第 71 回 高輪築堤調査・保存等検討委員会【全体会】

5・6 街区の高輪築堤跡の文化財的価値及び保護措置について (7)

2026 年 7 月 15 日の第 69 回高輪築堤調査・保存等検討委員会では、ＪＲによる『信号機跡を含む 5・6 街区間の現地保存』に係る検討・協議結果について」及び 4 月 8 日の同委員会において提示した、委員見解「5・6 街区の高輪築堤跡の文化財的価値及び保護措置 (6)」を受けたＪＲ見解『5・6 街区の高輪築堤跡の文化財的価値及び保護措置 (6)』に対する当社の見解について」が示された。本文書は 7 月 15 日のＪＲ見解に対する委員の見解をとりまとめたものである。

【6 街区南部の第 8 橋梁北横仕切堤を含む高輪築堤跡（約 110m）について】

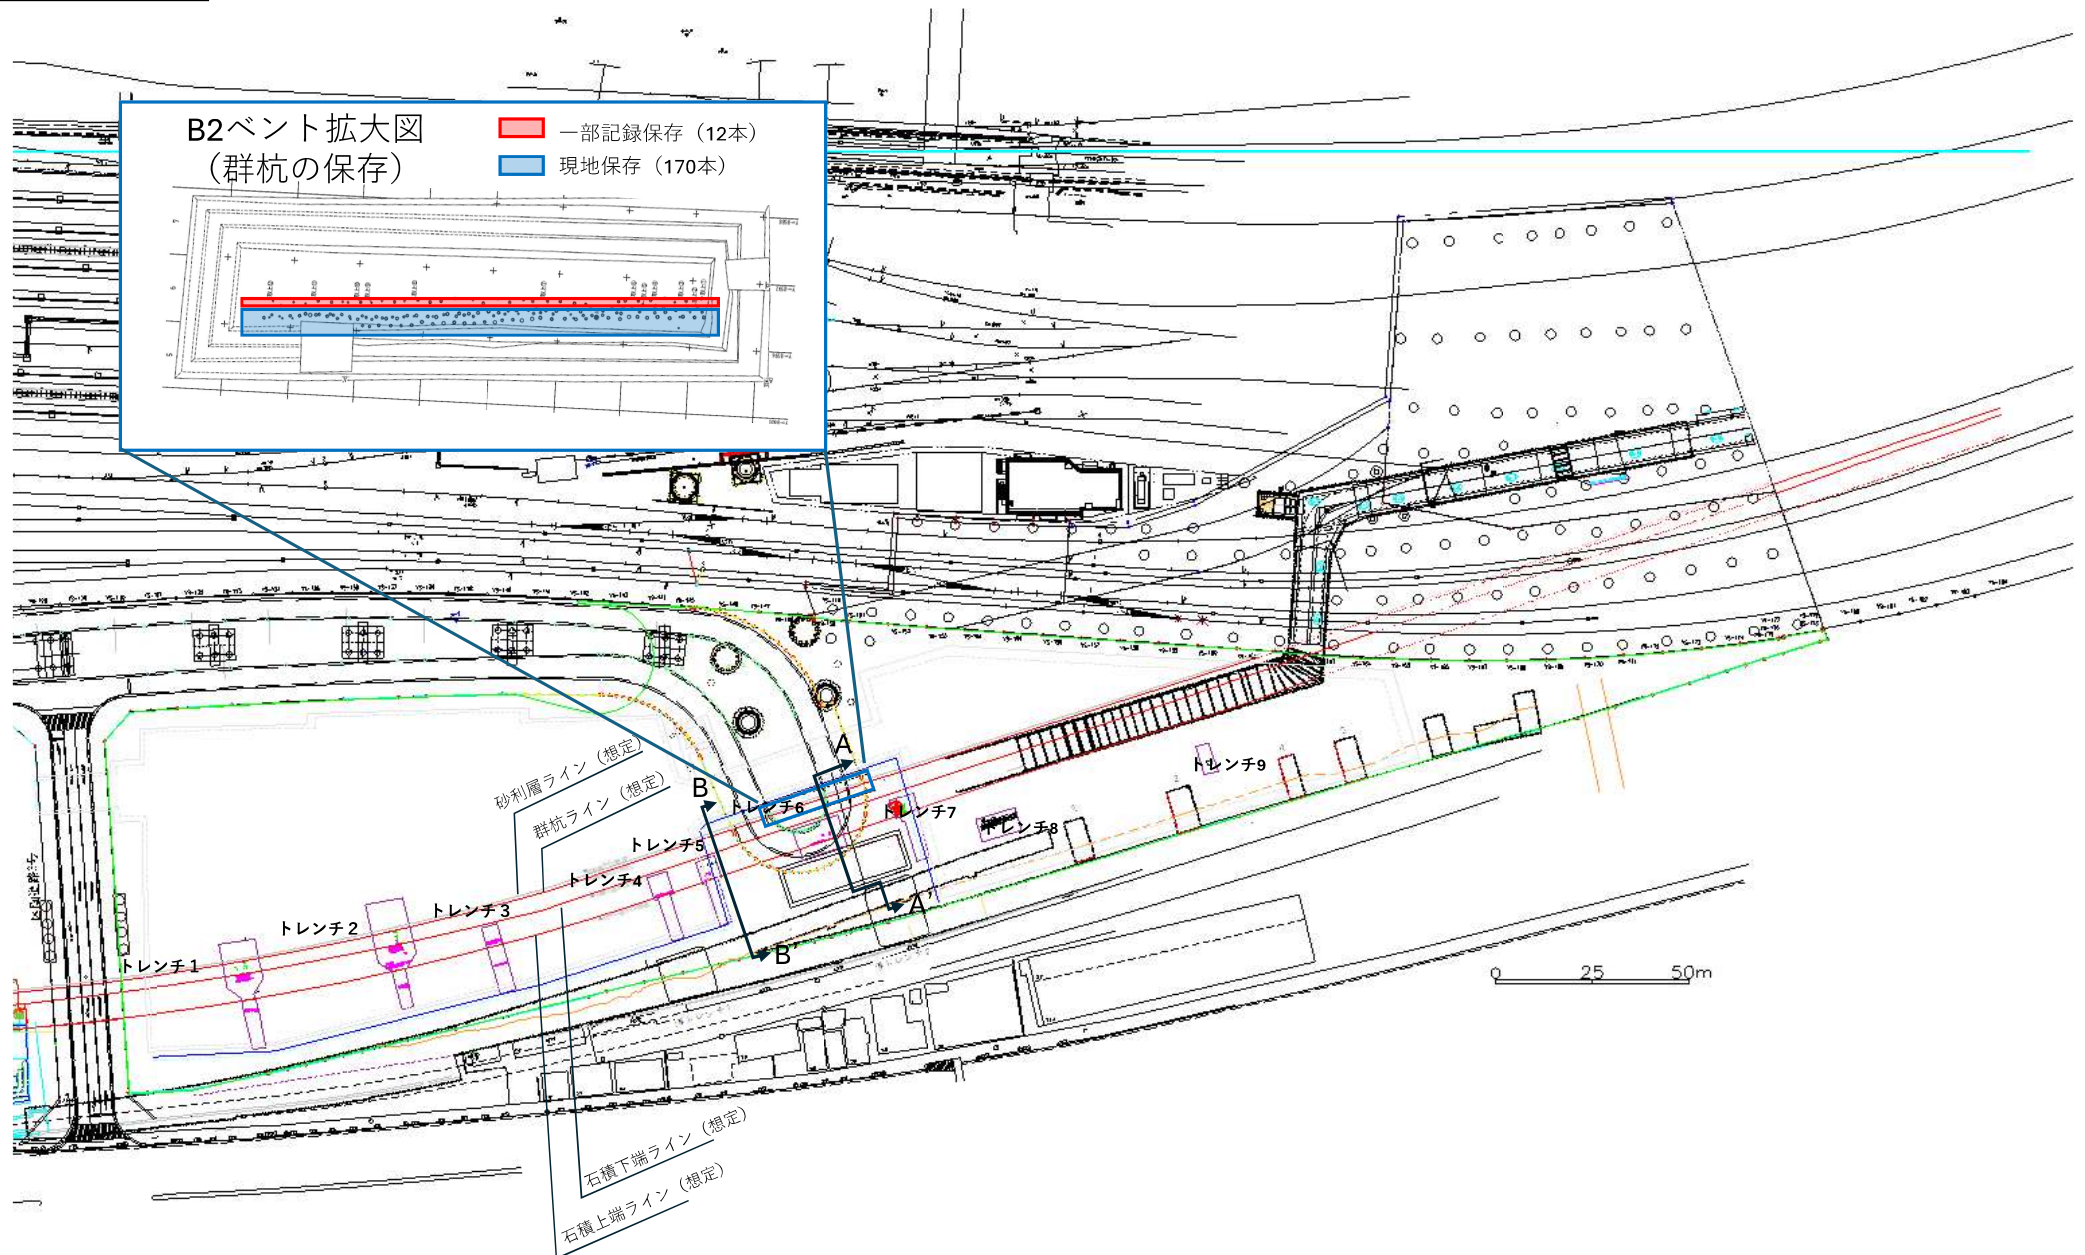
- ・ 4 月 8 日の委員見解で述べたように、第 8 橋梁北横仕切堤の遺存状態は第 7 橋梁南北横仕切堤の方が良く、石垣は後に暗渠の一部に転用されているが、第 7 橋梁南北横仕切堤との共通点を有しており、新橋・横浜間で北横仕切堤、南横仕切堤は第 7・8 橋梁にともなうこの 2 ヶ所しかないところから希少性が高く、重要な遺構である。
- ・ 6 街区南部東側の線路下にあたる築堤部については、港区教育委員会事務局による過去の周辺で実施された調査成果、及び J R による品川駅北口広場基礎杭施工の報告から、一部記録保存調査が行われているが、高輪築堤跡の遺構が良好に遺存している可能性が高いことが明らかになった。
- ・ 次の段階として、6 街区南部及び東側の線路下の高輪築堤跡について、本芝・八ッ山下間の高輪築堤全体の中の位置づけ及び文化財的価値を明確にする必要がある。

5・6街区間築堤保存範囲

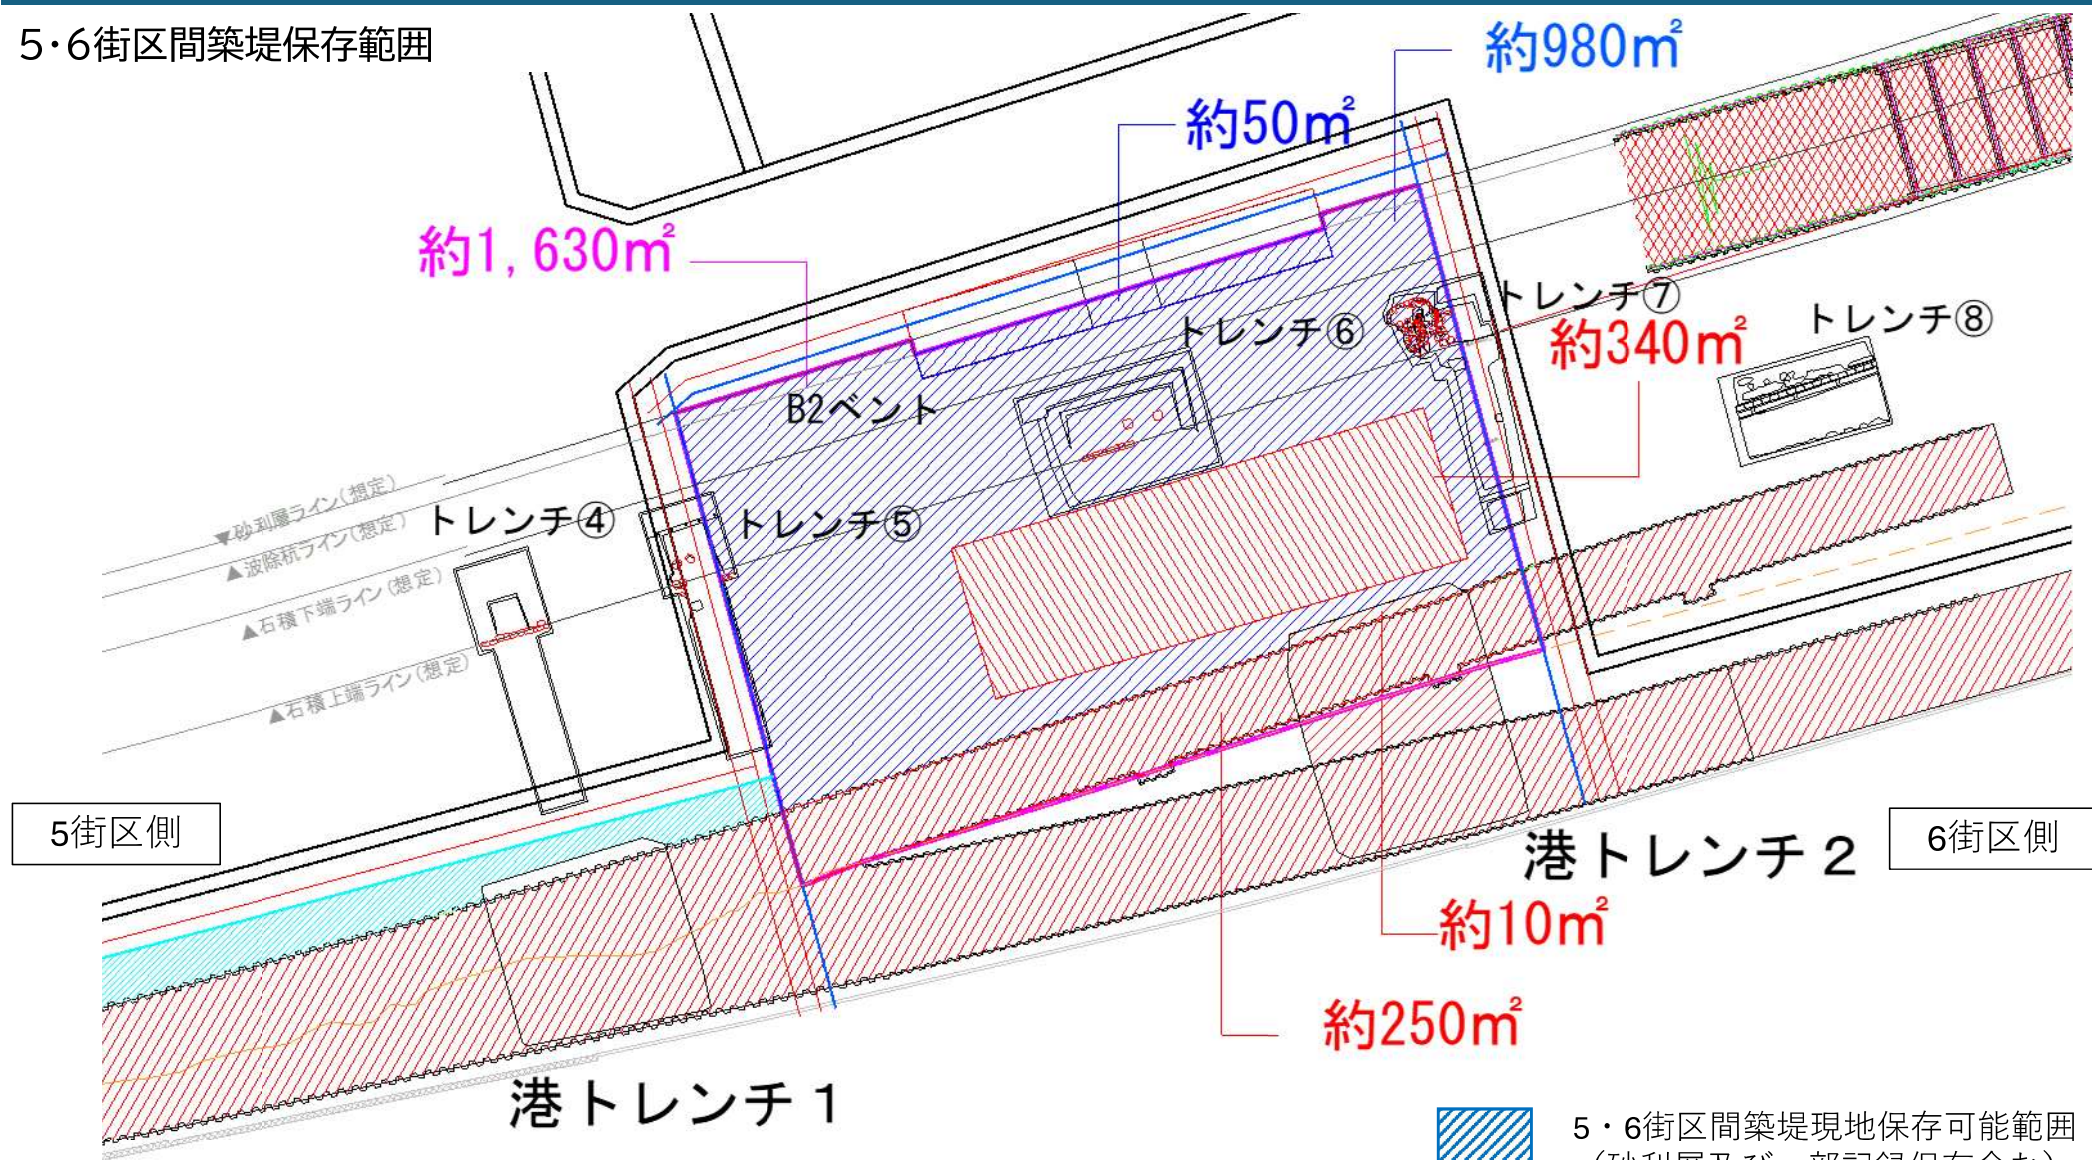
- ・現地保存の見通しが得られた「信号機跡を含む5・6街区間の高輪築堤（約50m）」を検討すると、以下の点が指摘できる。
- ・現地保存の見通しが得られた「信号機跡を含む5・6街区間の高輪築堤（約50m）」は、5・6街区間約50mの築堤の総面積の約2/3弱であった。また、築堤部において、砂利層・群杭・海側石垣から裾部を除いた山側の部分（築堤幅の約85%）が現地保存される範囲は、5・6街区間約50mのうち約1/3、約16mであり、残りの約2/3の範囲で現地保存されるのは、砂利層・群杭・海側石垣など海側部分（築堤幅の約1/2弱程度）であることが明らかになった。
- ・文化財的価値については、わが国最初期の信号機跡と推定される信号機跡の現地保存は可能になったが、一方、築堤部の現地保存の範囲は、高輪築堤の海上築堤の鉄道らしい「連続性」を有するものとは言い難い。したがって、今回提示された5・6街区間約50mの現地保存については、信号機跡が現地保存されたことは一定の評価ができるが、築堤部に関しては、これまで委員見解において求めた内容を必ずしも充足するものではない。

- ・「信号機跡を含む 5・6 街区間の高輪築堤（約 50m）」の現地保存範囲を、5・6 街区の可能な限り長い区間にわたって南北に拡張し、高輪築堤の海上築堤の鉄道らしい「連続性」を有する遺構にできるだけ近づける形で現地保存することを要望する。
